2025年轨道交通地方标准执行情况专项抽查

暖通空调专业宣讲课件

2025年9月

02 地下设置冷却塔相关问题

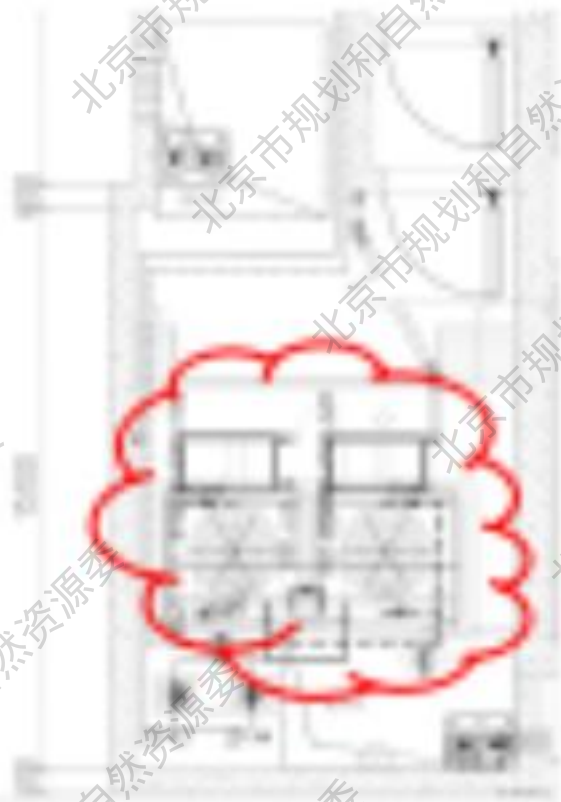
6.6.9 多台通风机并联运行的系统应在各自的管路上设置止回或自动关断装置。

两台下沉式冷却塔设置在1号新风道内，每台冷却塔的排风道上应设置电动风阀等止回措施，以满足《民用建筑供暖通风空气调节设计规范》GB50736-2012第6.6.9条要求。另外，新、排风道之间应设置防火隔断措施，并需落实冷却塔顶部的操作空间是否满足要求。

03 排烟阀手动开启装置设置位置问题

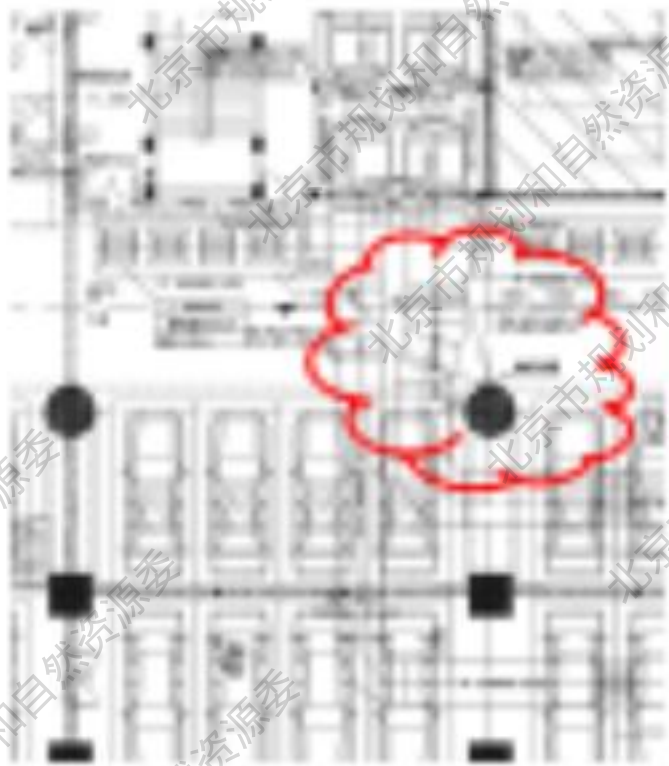
4.4.12排烟区域的排烟阀或排烟口，应在现场设置手动开启装置。

手动开启装置未设于相应的防火及防烟分区的排烟现场内。
